AYUNTAMIENTO
DE CUÉLLAR

INFORME emitido en virtud del Artículo 18 de Ley 16/2002, de 1 de julio, de Prevención y Control Integrados de la Contaminación para su envío a la Dirección General de Infraestructuras y Sostenibilidad Ambiental de la Consejería de Medio Ambiente y Energía de la Junta de Castilla y León

Planta de valorización de residuos para la producción de biometano y compost, en las parcelas 67, 69, 71 y 75 del polígono 28 del término municipal de Cuéllar (Segovia), promovido por Albio Cuéllar, S.L. Expte.: 027-24-AASG.

Julio 2026

Figura 5: Rosa de los vientos superpuesta sobre imagen satélite

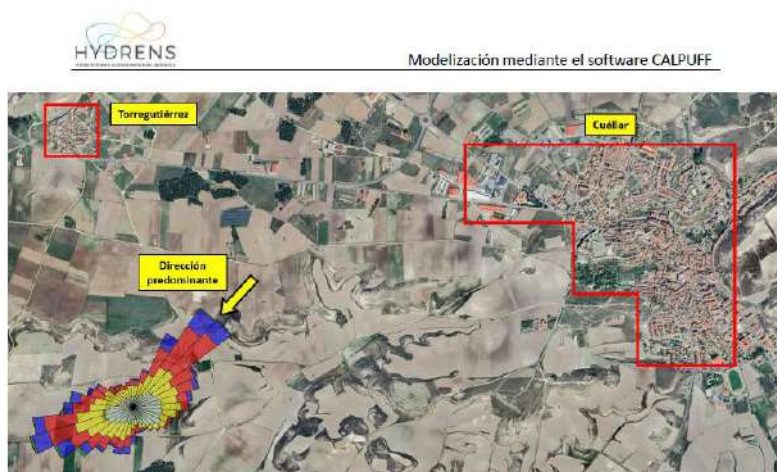
Otra cuestión muy llamativa que argumenta el informe a la vista de la rosa de los vientos en la zona afectada es que la dirección predominante de los vientos transita entre los dos núcleos de población más cercanos, además de la zona de ocio de Las Lomas. Es decir, **entendemos que los olores van a pasar entre los dos pueblos**. ¿Es posible tanta falta de seriedad en el Estudio? ¿Somos capaces de dominar al viento? **Lo que el Ayuntamiento solicita es que nunca se perciba olor alguno y en ninguna circunstancia.**

“Se puede observar como la incidencia de vientos sobre la planta tiene una dirección predominante proveniente del Nordeste (NE), con un ángulo de incidencia de entre 40 y 60 grados. Se trata de vientos con una dirección que no tiene afección sobre las localidades de Cuéllar y Torregutiérrez y, por tanto, no se prevé que exista una posible incidencia de la actividad de la planta sobre las poblaciones”.

“Por lo tanto, debido tanto a la propia casuística de la distribución de los vientos como a la clase de estabilidad atmosférica que se tendrá sobre la localización de la planta proyectada, no se prevé que la planta genere episodios de olor sobre las poblaciones de Cuéllar y Torregutiérrez”.

Tenemos derecho a vivir en unas condiciones dignas, exentas de malos olores, que no pongan en peligro nuestra salud ni degraden nuestra calidad de vida ni nuestras propiedades. No podemos levantarnos cada día pensando en cuánto va a oler a purín u otros gases. El día que la tecnología sea capaz de garantizar que la instalación de una planta de biogás no perjudica a la salud y al medio ambiente nada tendremos que objetar, pero en estos momentos hay muchas y profundas dudas sobre las afecciones de todo tipo causadas por estas industrias y no estamos para hacer experimentos como parece que se pretende.
